【補足説明資料】
破損燃料用輸送容器に係る実施計画Ⅱ章の変更について

2020年6月12日

東京電力ホールディングス株式会社

破損燃料用輸送容器に係るコメント回答 ①

図5-1 がれき落下衝撃試験の結果

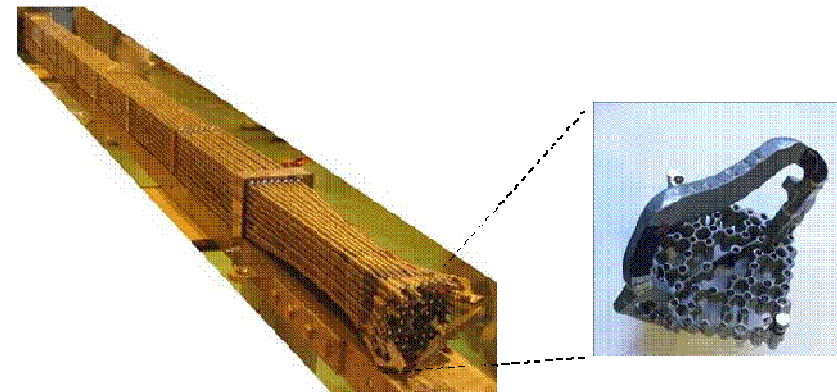
本申請における破損燃料の定義を整理し、説明すること。

- 輸送容器に入れる破損燃料の状態を実施計画に記載すること。
- ハンドル部の変形が大きい燃料棒の健全性（燃料形状を維持していると考えられる根拠）について説明すること。

がれき落下衝撃試験、がれき衝突解析及び吊上げ試験結果から、ペレット放出があるほど燃料被覆管は破損していないと考える。

ハンドルは大きく変形し燃料棒は湾曲したものの、吊り上げ性能、燃料被覆管の密封性は確保されることを確認している。（添付資料1-3に記載済み）

衝突後の燃料集合体を図5-1に示す。試験の結果、ハンドルは大きく変形し燃料棒は湾曲したものの、吊り上げ性能、燃料被覆管の密封性は確保されることを確認した。また、各測定データから、落下体がUTPに衝突し、その衝撃荷重が膨張スプリングを介して全ての燃料棒に伝達すること、燃料被覆管が塑性変形するような大きな荷重が付加された場合にはUTPが塑性変形した後に燃料被覆管が塑性変形することを確認した。

移送容器蓋締め装置 13

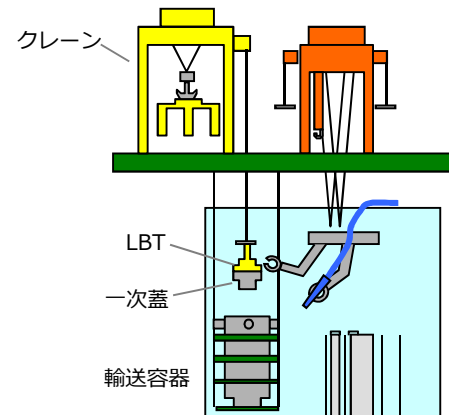
密封を担保する締め付けトルクの管理はきちんとされているのか。どのように確認しているのか。

締付けトルクを管理するための取扱装置の信頼性について説明すること。

輸送容器の密封は、一次蓋をボルトで容器本体に締め付ける構造であり、締め付けトルクの管理により密封機能を担保している。以下のように、締め付けトルクは使用済燃料プール内の移送容器蓋締め装置(LBT)で締め付けを行い、さらに輸送容器取扱ボックスに吊り下ろした後、に有人でのトルク確認を行っている。

- 移送容器蓋締め装置(LBT)をクレーン補巻に装着し、遠隔にて一次蓋を取付け後にLBTを使用しボルトを締め付ける。その際、ボルトの回転数をカメラで確認し、ボルトの締め付け状態を確認している。
- ボルトは、LBTで設定した規定トルクで締め付ける。
- 一次蓋取付け後、LBTを外し、輸送容器に垂直吊り具を取付け、輸送容器を建屋1階の輸送容器取扱ボックスに移動する。

- 輸送容器から垂直吊り具を取外す。
- 一次蓋締め付ボルトが、規定トルク値で締め付けられていることを全数をトルクレンチにて確認する。
- 二次蓋を取り付ける。

移送容器蓋締付装置は、燃料取扱設備の定期点検にあわせて点検しており、締付けトルク値の校正を行っている。

輪切り断面モデル形状図

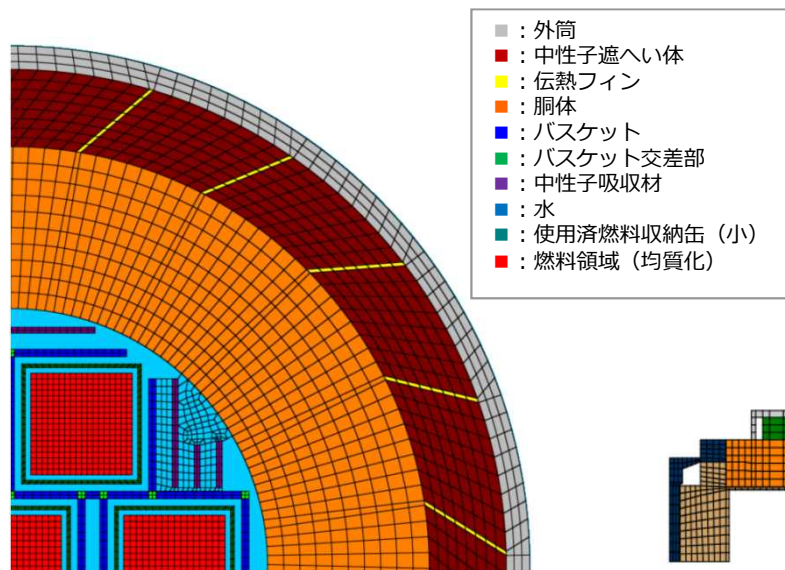
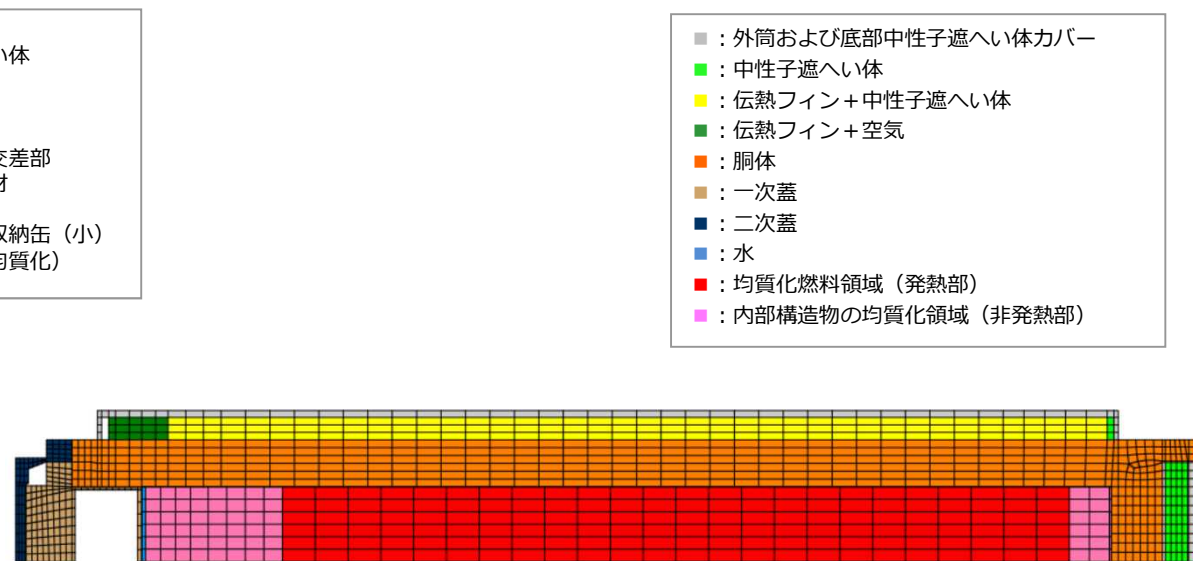
破損燃料に対する安全評価について、健全燃料の評価との違い（がないこと及びその理由）を説明すること。

- 安全評価条件において、破損燃料の評価にも関わらず、健全燃料を用いて評価しているのか、考え方を説明すること。

評価項目		既認可（7体収納）	破損燃料用輸送容器（7体収納）
除熱機能	評価対象	中性子遮へい材, Oリング, 胴, 蓋, バスケット, 燃料被覆管	同じ輸送容器、燃料のため既認可と同様
	評価条件・方法	①伝熱パス 燃料→水→使用済燃料収納缶→水→バスケット→水→胴→伝熱フィン→外筒 ②燃料仕様、収納体数、崩壊熱 ③計算モデル 輪切り断面モデル、軸対称断面モデル	①同じ輸送容器（使用済燃料収納缶含む）を用いるため、既認可と同様 ②同じ輸送容器、燃料のため既認可と同様。なお、冷却期間及び崩壊熱量は保守的に既認可の数値とする ③燃料の状態は同じ（ペレットは燃料被覆管内に保持されていると想定）ため、計算モデルも既認可と同様。 以上から評価結果についても既認可と同様

主巻フック

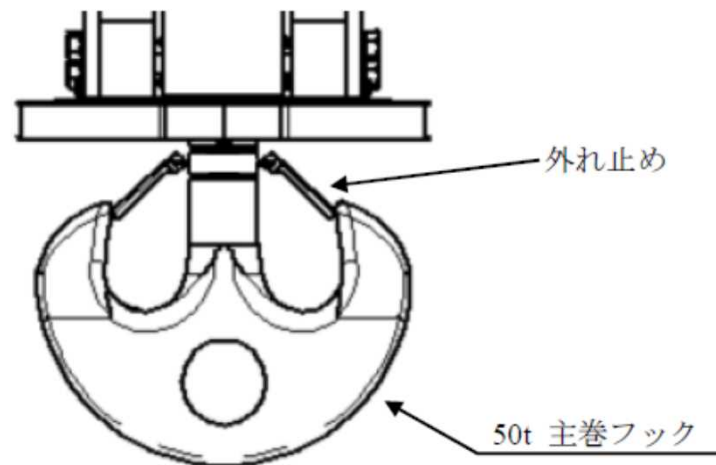
落下防止及び落下時の影響緩和措置に係る安全評価について説明すること。

- 巻上装置は電源断時に電動油圧押上機ブレーキで保持する構造
- 主巻フックは二重のワイヤロープで保持する構造：クレーンの主巻フックは、ワイヤロープを二重化し、万が一ワイヤロープが1本切断したとしても落下を防止できる設計
- 主巻フックは外れ止め装置を有する構造：両釣形フックの外れ止めを有する
